新北市板橋浮洲合宜住宅 新建工程結構安全鑑定 A6-2 區(A6 東區)鑑定報告書

本報告為A6-2區(A6東區)鑑定報告。

A6-2 區 A、B、C、D棟地下室梁裂縫位置平面示意圖

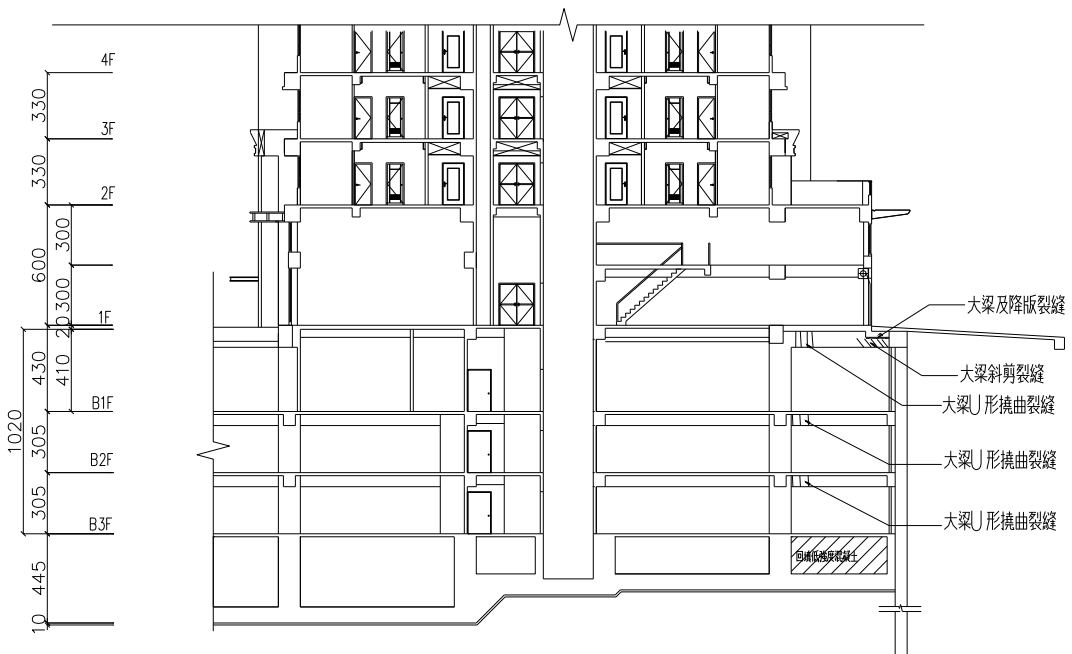
- (1) 高樓區與連續壁間之正交梁、牆，靠近主結構端梁底撓曲裂縫，靠近連續壁端則有剪力斜裂縫，隔間及車道牆有 45° 斜向裂縫，如下二圖所示。
- (2) 高樓區與中庭區之連接梁，部分有撓曲裂縫產生。
- (3) 部分地下一層高樓區最外跨與連續壁平行之大梁(軸線 BX1)，有部分撓曲裂縫。
- (4) 梁 U 形裂縫及梁側面垂直裂縫。
- (5) 地下室各層頂版之角隅處普遍有多條斜向裂縫，造成頂版滲水。
- (6) 中庭區一層降版處部分樓版裂縫滲水。
- (7) 地下三層連續壁有滲水現象。
- (8) 小梁搭大梁處部分有剪力裂縫。
- (9) 大、小梁上穿管孔洞下方 U 形裂紋。

圖 1. 活載重折減設定

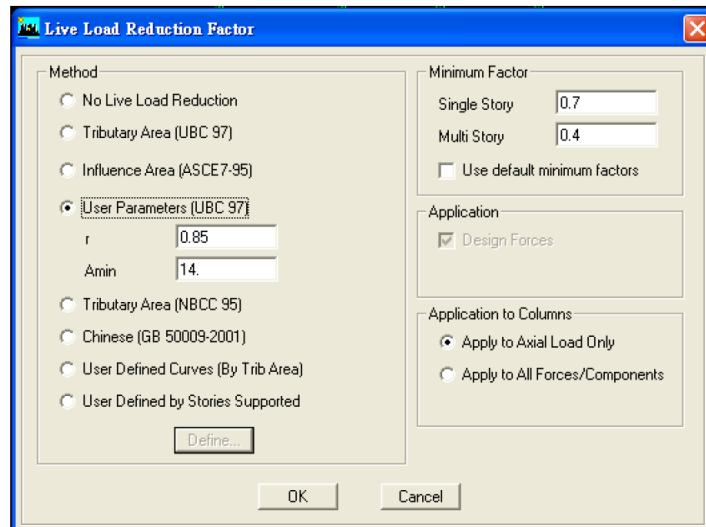
- A. 分析模型為包含 A6-2 區 10 棟上部結構與地下室之整體分析模型，包括基礎下方土壤彈簧模擬，土壤彈簧值採 $K_v = 2300 \text{tf/m}^3$ 、 $K_{H1} = 1.000\text{E}+08 \text{tf/m}^3$ 、 $K_{H2} = 1.000\text{E}+08 \text{tf/m}^3$ 。垂直土壤彈簧模擬值與地質調查報告建議相符。
- B. 原分析模型基礎版採 Shell Element 模擬，但多處 Shell Element 之節點並無連結，無連結處基礎版版彎矩無法平衡，模擬方式不適當。
- C. 原分析採彈性地梁基礎，惟分析模型採動力分析模式，無靜力地震力輸入資料，並無法進行基礎分析，且基礎版並無設定水浮力。
- D. 原分析模式未設定樓層偏心扭矩，動力分析無設定 5% 之意外偏心，靜力分析之偏心扭矩 T_x 、 T_y 於各樓層亦皆為 0。
- E. 設計單位說明，上部結構設計時基礎底部採「固定端」設定，無設土壤彈簧，而基礎設計時另採設定土壤彈簧之彈性地梁模型。本公會設計檢視採用設計單位此部分說明進行檢視，即上部結構設計檢視時採用基礎固定模式，基礎(地梁)設計檢視時另外採用彈性基礎模式。

圖 2. A 棟樓梯間連結兩側剪力牆之大梁斷面不足無法完成設計

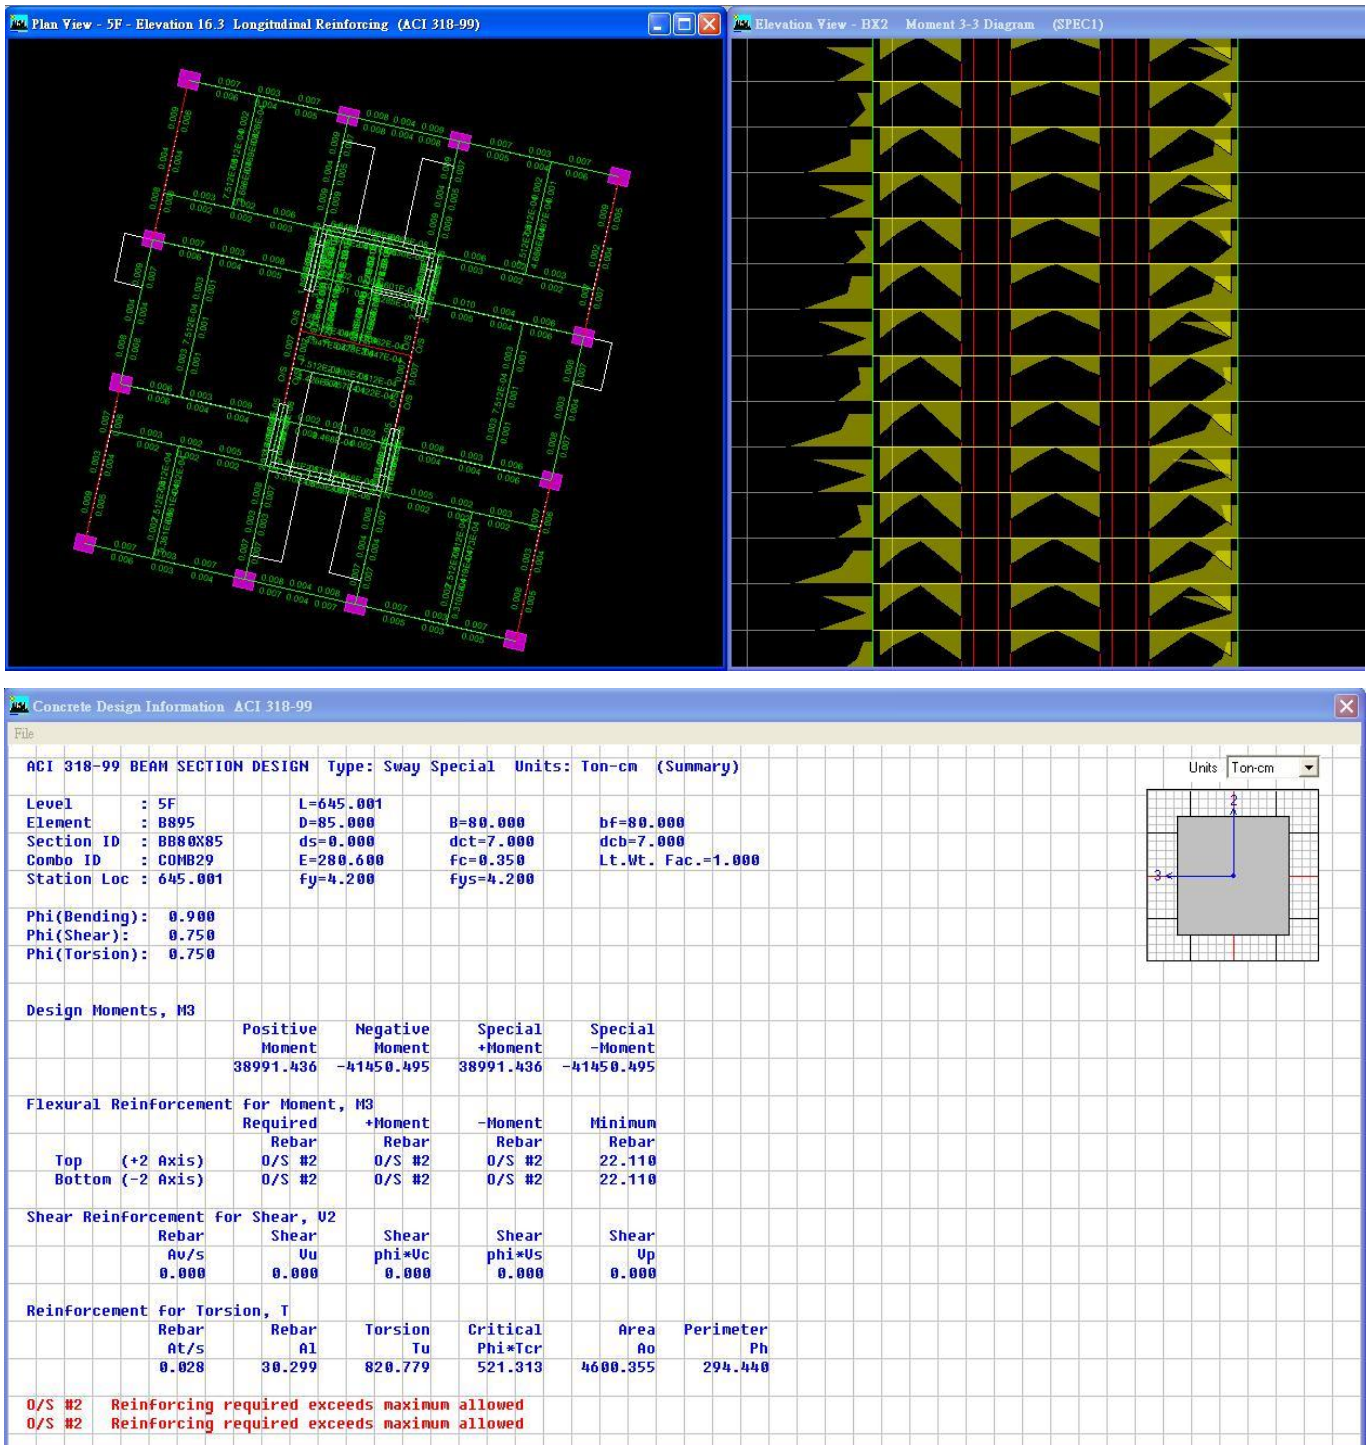
經修正分析模型重新進行結構分析設計後，未能於 ETABS 完成設計之大梁（程式會自動顯示” 0/S” ），主要為位於樓梯間連結兩側剪力牆之大梁(G5)，以 A 棟(圖 2)分析結果為例：A 棟 2FL~22FL 樓梯間大梁，程式皆未能完成設計，表示此部分大梁斷面不足。

圖 4. A 棟剪力牆段配筋與 ETABS 剪力設計檢視結果

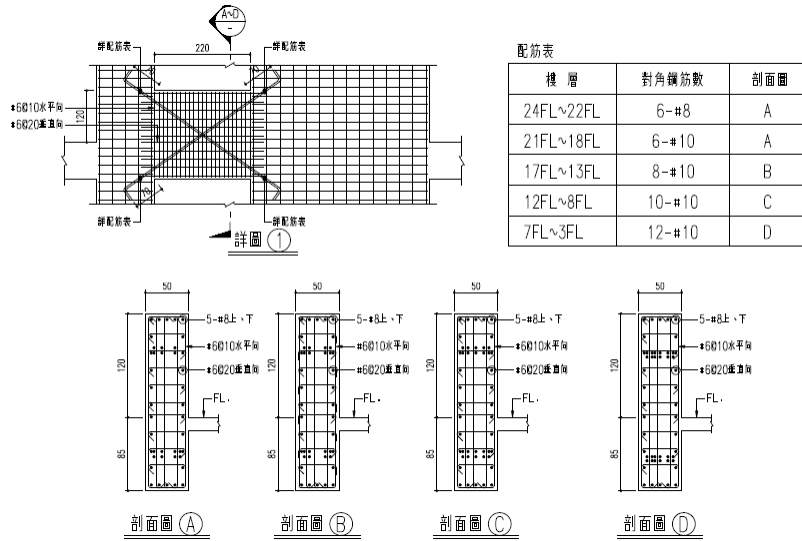
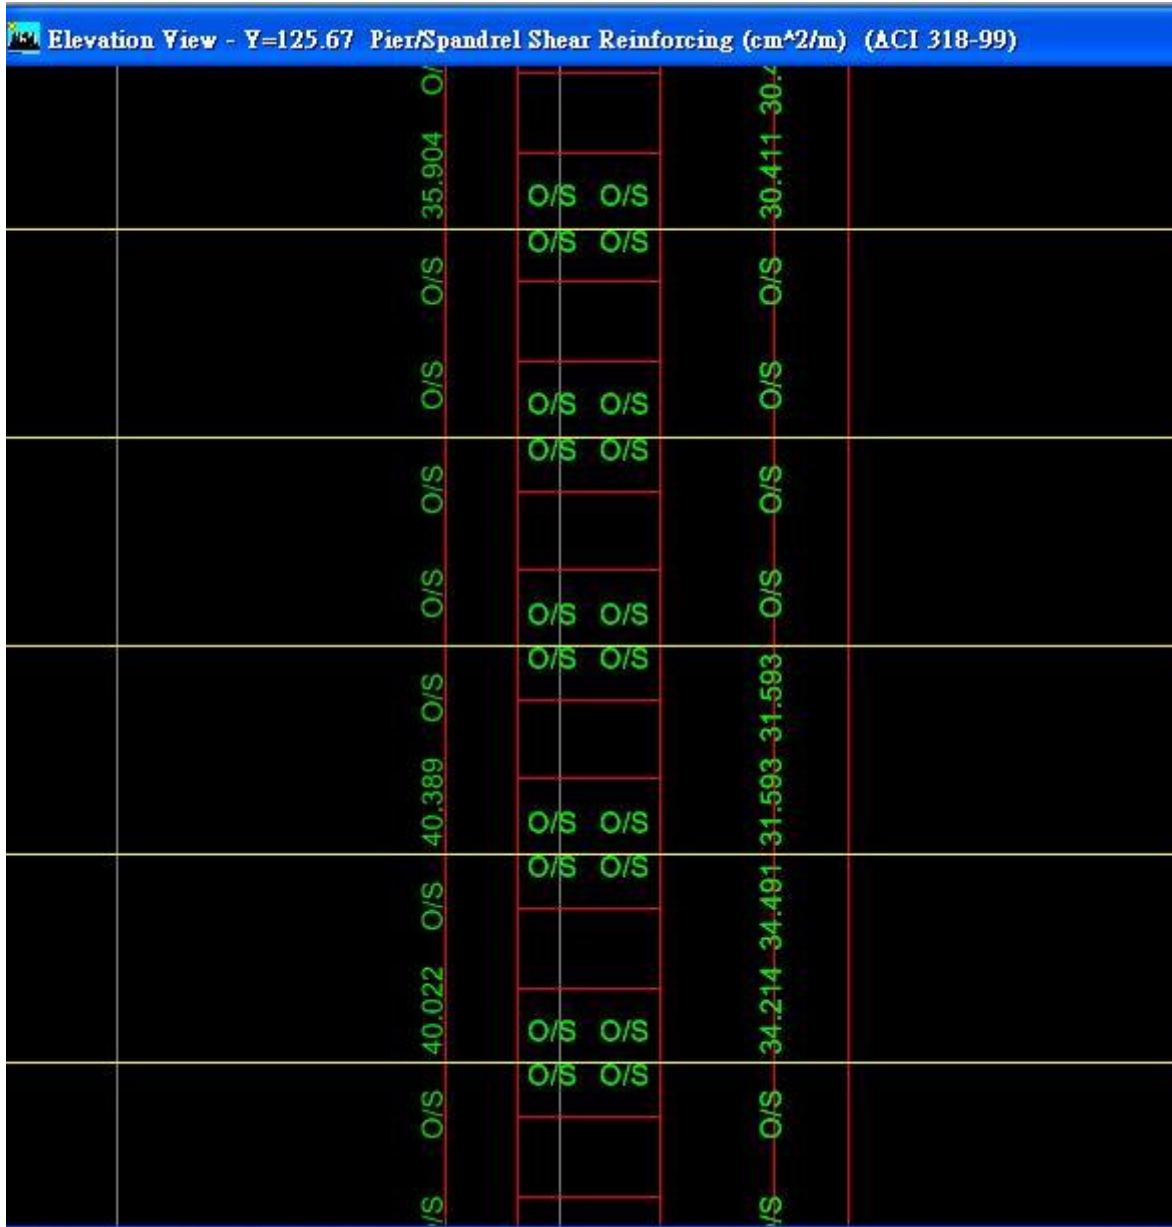
原設計使用之對角向鋼筋 $\alpha=35^\circ$ ，剪力強度計算於表 9。檢視結果需求剪力 V_u 超過法規上限、對角向鋼筋多數樓層不符規範要求，惟原設計配置相當多之垂直剪力箍筋，因規範並無規定梁跨深比小於 2 情形下可計入垂直剪力箍筋強度，因此僅羅列供參。

圖 6. 彈性地梁分析結果

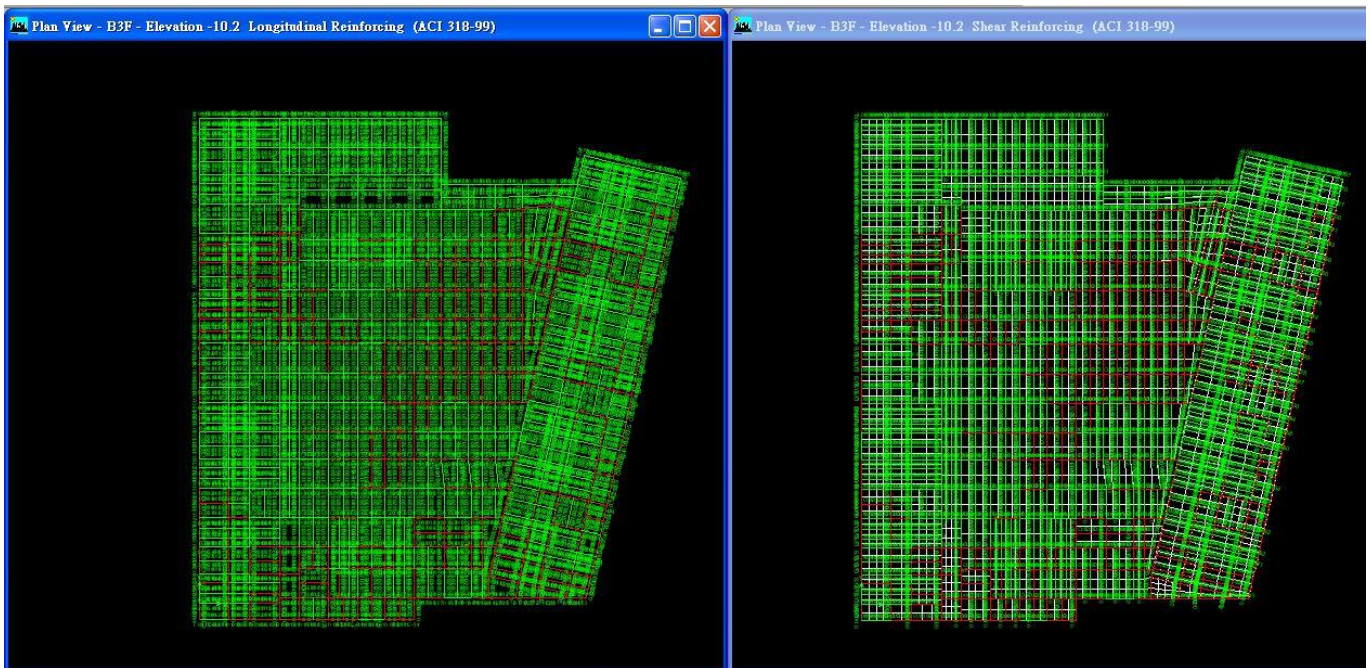
- (14) 地梁設計檢視結果：地梁之檢視採 ETABS 模式，將全區模型地震側力改為靜力方式設定，於基礎版下方設置土壤彈簧 ($K_v=1300\text{tf}/\text{m}^3$)，連續壁下方設置線彈簧 ($K_v=9600\text{tf}/\text{m}^2$)，設定高水位 (地表下 1.5m) 及常時水位 (地表下 5.5m) 進行彈性地梁分析，兩方案檢視結果，地梁於考量矩形斷面下主彎矩鋼筋量及剪力鋼筋量皆有多處強度不足，不足部分如圖 6 所示之紅線位置處，ETABS 檢視結果詳附件九。

建議可在不影響使用功能之條件下，於配筋量不足之地梁兩端支承柱間增加 RC 柱或鋼斜撐以減小地梁跨度，降低配筋需求；也可將地下三層地版打毛至 6mm 粗糙度、植剪力摩擦筋，並增打樓版厚度及配置地梁上層主筋及箍筋，與既有地梁結合達合成效果，進行補強分析及設計。

圖 7. 一樓樓版剪力傳遞斷面圖

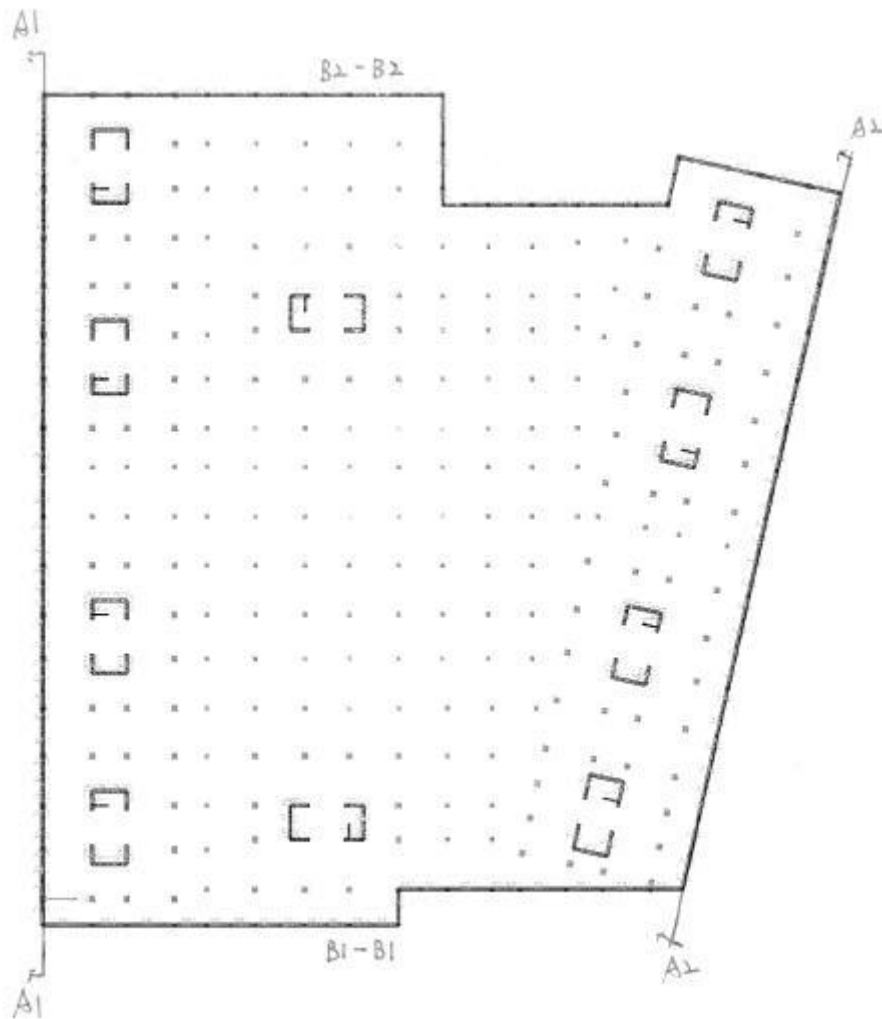
一樓樓版採剛性橫隔版 (Rigid Diaphragm) 或柔性樓版設定 (依實際版元素進行模擬與束制)，影響低樓層區之柱、剪力牆及一樓樓版設計甚巨。依分析結果，一樓假設為剛性橫隔版所必須傳遞之地震力將遠大於假設為柔性樓版，且所傳遞之地震力值遠超過原設計一樓樓版所能承擔，將造成一樓樓版開裂。

因此，依據本案基地面積、樓版厚度及建築配置等實際條件，於設計檢視時一樓及地下各層樓版設定為柔性樓版。檢視結果顯示部分一樓樓版厚度及配筋不足以將高樓區地震力傳遞至外圍之連續壁，在設計地震力作用下一樓樓版可能開裂，不符規範之要求。

部分既有之一層樓版厚度及配筋均不足以傳遞上部結構在地震作用下產生之側向地震力，此種情形除可採用打除部分不符需求之一層樓版重新補強外，並可在每一棟建築物高樓區下方附近之地下室內增設剪力牆，並配合填塞部分不影響使用功能之剪力牆開孔，使部分水平地震力向下傳遞至筏基。以鋼筋混凝土結構牆填塞部分不影響使用功能之剪力牆開孔，除可改善連接梁對角鋼筋之端部錨定不符設計規範之問題外，並可提升整體結構之耐震能力。
